ETRELLES – Restaurant Scolaire

Questions reçues en phase consultations des entreprises

Réponses MOE ci-dessous

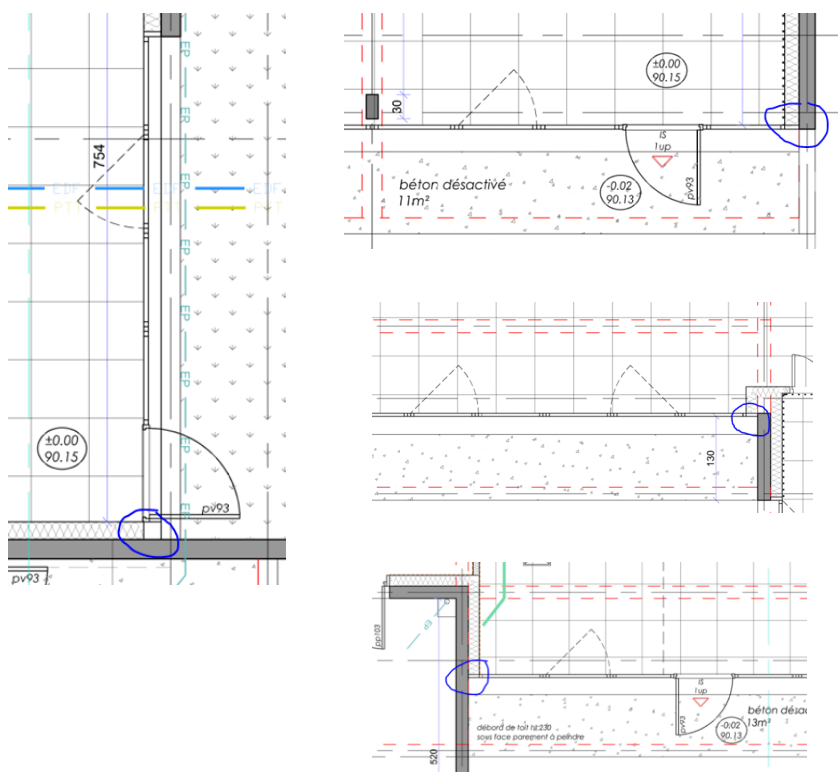
- Bavette alu ? localisation, car pas de châssis sur allège maçonnée ?

> CLARC-RGU le 29/07/2028 : bavette rejet d'eau à prévoir sur tous les châssis

> CLARC-RGU le 29/07/2028 : pas de bavette de recouvrement d'appui ; allège à 0.00m -> seuil béton moulé au lot GO

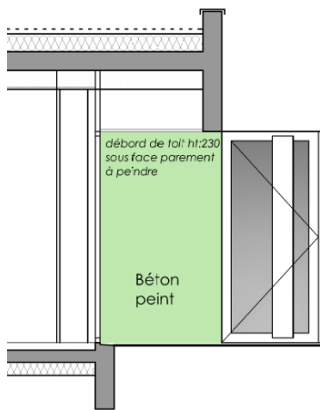
- Fermeture provisoire : juste une porte provisoire ?

> CLARC-RGU le 29/07/2028 : oui, 1 porte provisoire
